Mercedes-Benz

Actros / Axor / ...

Fig. 1 : conception jusqu'ici (exemple)

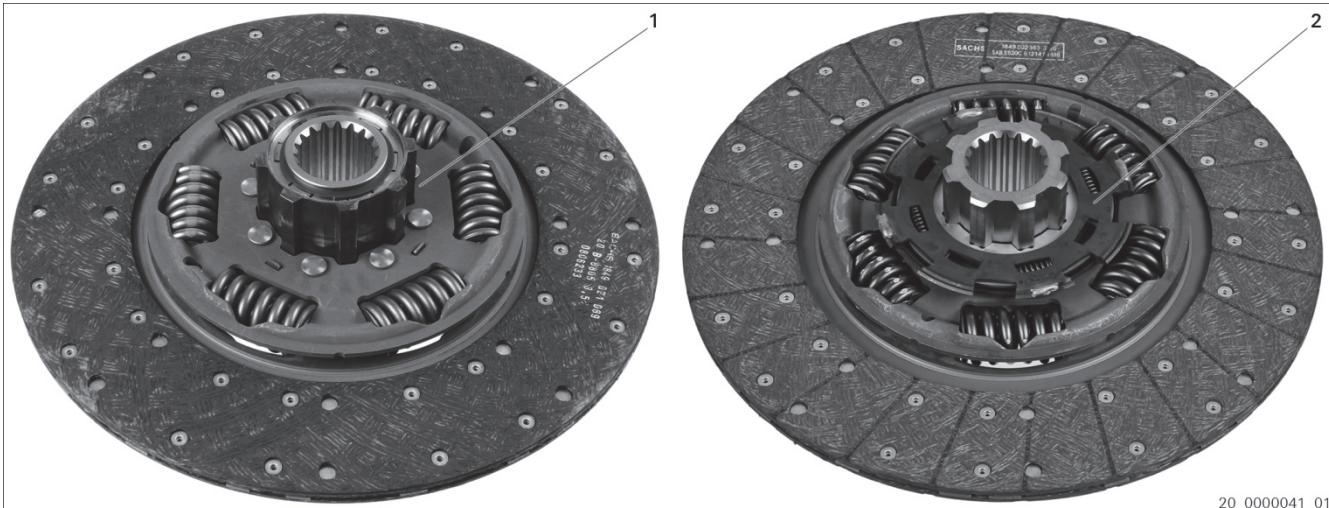
L'embrayage bidisque a fait l'objet d'un perfectionnement, et l'on a adapté la conception aux exigences techniques modifiées. On a remplacé la conception moyeu/douille jusqu'ici (fig. 1) par une nouvelle conception avec plaque d'accouplement (fig. 2).

Il est impossible de monter les composants des différentes conceptions ensemble !

Chaîne de remplacement
3400 121 501 → 3400 700 649
3400 700 355 → 3400 700 648
3488 000 102 → 3488 000 400 + 1878 007 185
